# 改善箇所説明図

C650GT

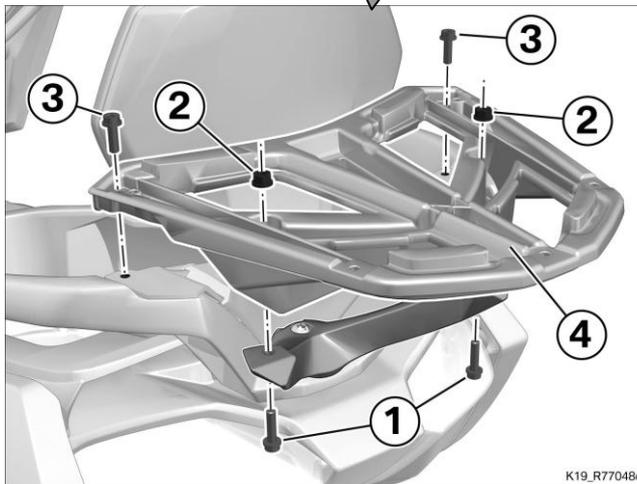
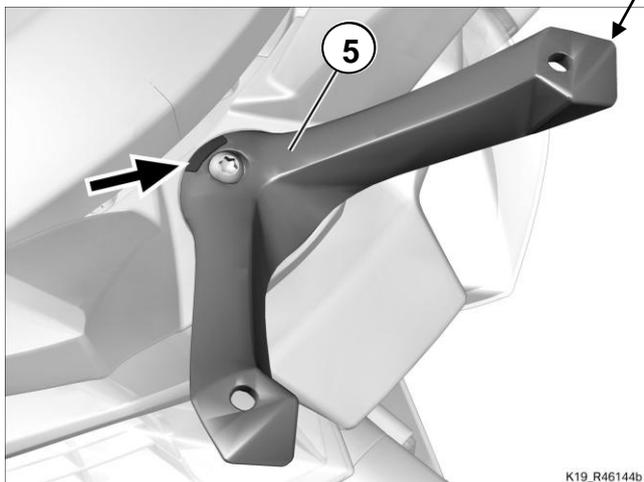
### 基準不適合発生箇所

ディーラーオプションとして販売したラゲッジケースにおいてラゲッジラックホルダーの形状が不適切なため、走行振動によりラゲッジラックとラゲッジラックホルダーを固定しているボルトが緩むことがある。そのため、そのままの状態で行くと、ラゲッジラックホルダーが損傷したり、ラゲッジラックとともにケースが外れるおそれがある。

### 改善の内容

対策品のラゲッジラックホルダーに交換して固定剤を塗布したボルトで固定する。（該当部品番号：7744 8527 038）

### 識別マーク(白点)

ラックホルダー①の固定ボルト（矢印部）上に白ペイントマークを付ける（図示とおり）
